Ändrade multiribbremmar

Starkt förstordad vy över de olika profilerna

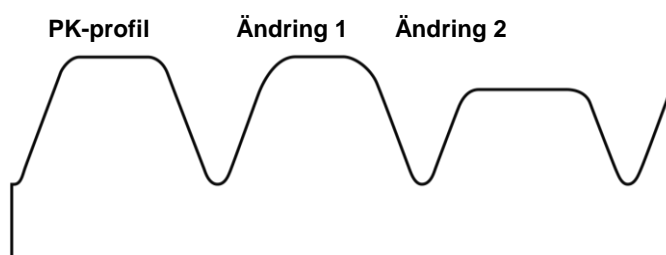
Levererade multiribbremmar uppvisar optiska och haptiska skillnader mot konventionella multiribbremmar. Kontaktytan har en annan struktur.

De ändrade profiltyperna – svåra att se med blotta ögat

Det rör sig om ändringar som har ursprung från originalprodukten på fordonsapplikationen eller förändrats av produktionsskäl. Målet är att uppnå en optimal ljudnivå och/eller ytterligare förbättra livslängden.

De ändrade remmarna kan oreserverat användas för de fordonsapplikationer som anges i våra rekommendationer. Det nya utförandet har inga prestandanackdelar, trots det annorlunda utseendet.
